水庫集水區保育治理工程生態檢核表 主表(1/2)

_				1										
		109 年度臺北水源特定區 1 號集水區 治理工程	設計單位	艾思工程技術顧問有限	.公司									
	工程期程	109年4月15日至9月11日	監造廠商	艾思工程技術顧問有限	.公司									
	治理機關	經濟部水利署 臺北水源特定區管理局	營造廠商	永豐盛營造工程有限公 永榮營造工程有限公司										
工程基本資料	基地位置 地點:新北市坪林區、石碇區 集水區:北勢溪水系: 段: 1. 北宜路六段塗潭巷 6 號附近 2. 北宜路六段塗潭巷 22 號附近 3. 水底寮巷 26 號附近 4. 粗窟里仁里坂自行車道下方護岸 5. 上德里樹梅嶺工區 6. 大林橋旁工區 7. 慶林宮牌樓下方土地廟旁 8. 水德里磨壁潭 2 號旁 9. 新昇二號橋附近 10. 闊瀬一號橋附近 11. 坪林區漁光里坪雙路三段 15.5K													
			工程因豪大雨致使該邊坡崩塌土質流失,為保護北勢溪上游河道防止山坡地 上石沖刷,保護水源特定區之水源、水質、水量之潔淨與安全及維護居民生命 才產之安全,特辦理此工程。											
	工程類型	□自然復育、■坡地整治、■溪流整治、	□清淤疏通、	■結構物改善、□其他										
	工程內容	乾砌石護岸、鋼軌排樁護岸、鋼軌樁節制壩、混凝土塊石護岸、固床工 ————————————————————————————————————												
	預期效益	■保全對象(複選): ■民眾(■社區□學校□ ▼交通(□橋梁■道路□) □其他:			園_)									
核	起訖時間	民國 109 年月日至民國 109 年	月日											
定階	生態評估	進行之項目:■現況概述、■生態影響	響、■保育業	十 策	附表 P-01									
段	213-112	未作項目補充說明:無												
	起訖時間	民國 109 年月日至民國 109 年	月日		R/1 =									
⊥n	團隊組成	■是 □否有生態專業人員進行生態評	析		附表 D-01

水庫集水區保育治理工程生態檢核表 規劃設計階段附表

附表 D-03 工程方案之生態評估分析

【工區 1-4 粗窟里仁里坂自行車道下方護岸】

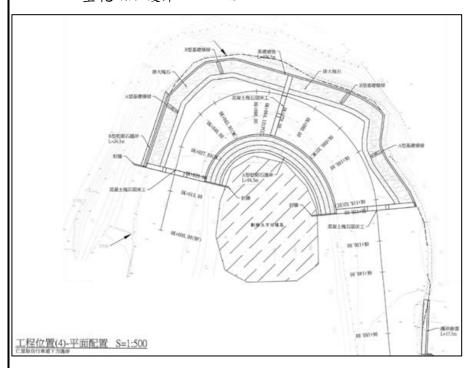
從野溪治理工程生態追蹤評估來看,因屬於天然野溪,其水量豐富及水域型態多樣性較高,順流右岸有天然濱溪植被帶,目前評分為「175分」,如下表。評估施工時,若採近自然工法(如乾砌石護岸、石梁工等)、上游溪水不經工區導入下游而產生汙染,且施工便道開設避免全斷面走在河床,採單側進出,以及保留右岸天然濱溪植被帶、巨石和樹木等,降低對該工區的生態衝擊,可視為良好典範。

(縮小) 護岸工程施作範圍應限制於 1.5m 以內,設置之施工便道採單側河道行進,勿擴及全橫斷面,應避免干擾施工必要範圍以外的濱溪植被帶。

(迴避)以保留自然棲地、天然濱溪帶、巨石、周遭喬木等水土保持植株,並維持溪流 特性。

(縮小) 護岸工程施作範圍應限制於 1.5m 以內,設置之施工便道採單側河道行進,勿擴及全橫斷面,應避免干擾施工必要範圍以外的濱溪植被帶。

(減輕)確實設置排擋水措施,或使用半施工法,使水流不行經施工擾動中的範圍,以維護水質。

(減輕)土方回填區,需與生態人員會勘,避免原有兩棲爬蟲類重要棲地遭受掩埋。

【工區 1-5 上德里樹梅嶺工區】

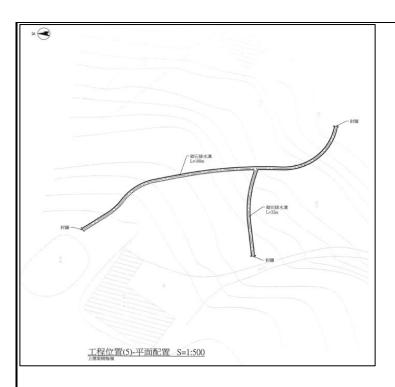
從野溪治理工程生態追蹤評估來看,因屬於天然溪溝,非「常流水」,其流速水深組合較為單一,且水域型態多樣性較低,目前評分為「134分」,如下表。(註:導流溝工程採野溪治理工程生態追蹤評估指標,為權宜做法)

(迴避)限制僅於於順向左側堤岸施工,以保留自然棲地、巨礫,避免擾動原有邊溝底質。

(縮小)護岸工程施作範圍應限制於 1.5m 以內,並避免干擾施工必要範圍以外的濱溪植被帶。

(滅輕)確實設置排擋水措施,使水流不行經施工擾動中的範圍,以維護水質。

(減輕)封牆設計,應避免動物通道阻隔。

【工區 1-7 慶林宮牌樓下方土地廟旁】

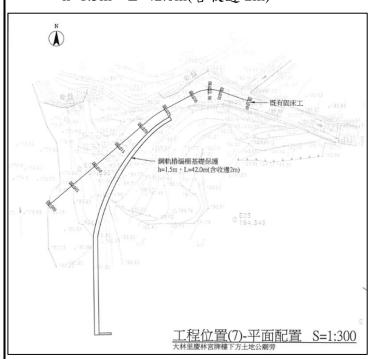
由於該工區在 6 月 5 日會勘時,在地關注團體有提到該處沒有明確保全對象, 且自然崩落尚屬於正常,其施工必要性有再評估。另根據「107 年臺北水源特定區生 態檢核計畫」(觀察家生態顧問有限公司,2018),該處核定為暫緩之工區。

若進行施工,其施工便道開設及施作,有影響野溪旁的濱溪植被帶,就野溪治理工程生態追蹤評估來看,因屬於天然野溪,目前評分為「159分」,如下表。

(迴避)工程施作應保留前方喬木等水土保持植株,並於現場標示。

(縮小)工程施作應避免干擾施工必要範圍以外的邊坡植被帶。

(減輕)工程範圍應設置導、排水設施,避免工程廢水嚴重影響當地水質及土壤,造成 非必要之點源汙染。

【工區 1-8 水德里磨壁潭 2 號旁】

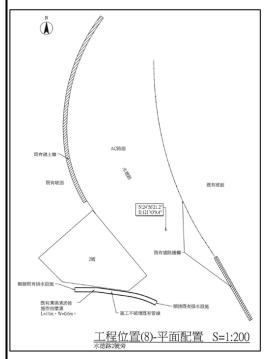
若進行施工,其施工便道開設及施作,有影響溪溝旁的濱溪植被帶,就野溪治理工程生態追蹤評估來看,因屬於天然溪溝,目前評分為「140分」,如下表。

(迴避)限制僅於於順向左側堤岸施工,以保留自然棲地,避免擾動原邊溝底質。

(縮小)護岸工程施作範圍應限制於 1.5m 以內,並避免干擾施工必要範圍以外的邊溝 植被帶。

(減輕)確實設置排擋水措施,使水流不行經施工擾動中的範圍,以維護水質。

(減輕)封牆設計,應避免動物通道阻隔。

【工區 1-9 新昇二號橋附近】

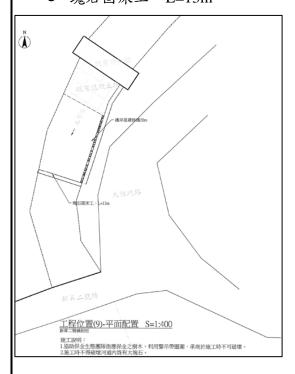
就野溪治理工程生態追蹤評估來看,因屬於天然野溪,施工前評分為「169分」, 如下表。

(迴避)限制僅於於順向左側堤岸施工,以保留自然棲地,避免擾動原邊溝底質。

(縮小)護岸工程施作範圍應限制於 1.5m 以內,並避免干擾施工必要範圍以外的邊溝

植被带。

(減輕)確實設置排擋水措施,使水流不行經施工擾動中的範圍,以維護水質。 (減輕)封牆設計,應避免動物通道阻隔。

【工區 1-10 闊瀨一號橋附近】

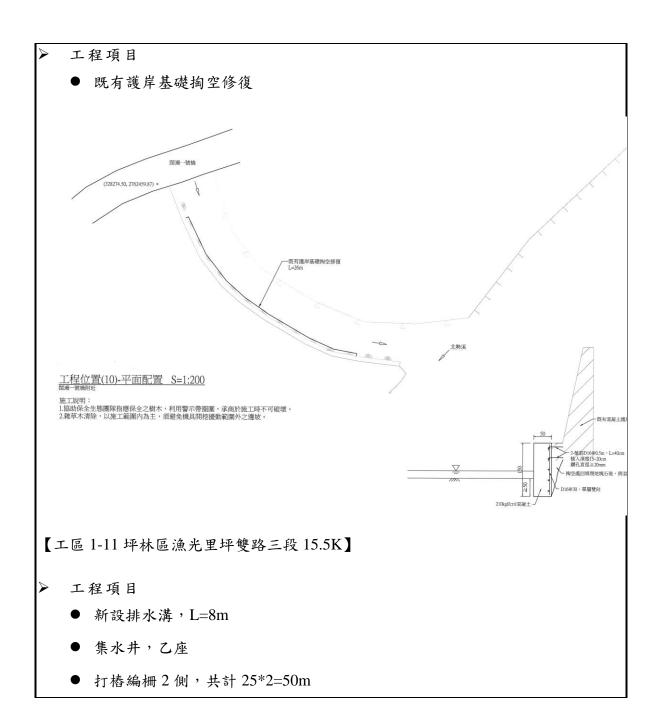
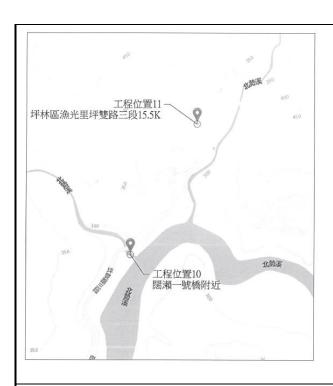
若進行施工,其施工便道開設及施作,會影響野溪旁的濱溪植被帶。因此,建議施工便道避免擴大,且施工中比照「新昇二號橋附近工區」,避免產生混泥水,排入野溪中,降低生態衝擊。同時,標定周遭大樹、溪床巨石及岩盤,維持原有自然棲地狀況。就野溪治理工程生態追蹤評估來看,因屬於天然野溪,施工前評分為「178分」,如下表。

(迴避)限制僅於於順向左側堤岸施工,以保留自然棲地,避免擾動原邊溝底質。

(縮小)護岸工程施作範圍應限制於 1.5m 以內,並避免干擾施工必要範圍以外的邊溝 植被帶。

(減輕)確實設置排擋水措施,使水流不行經施工擾動中的範圍,以維護水質。 (減輕)封牆設計,應避免動物通道阻隔。
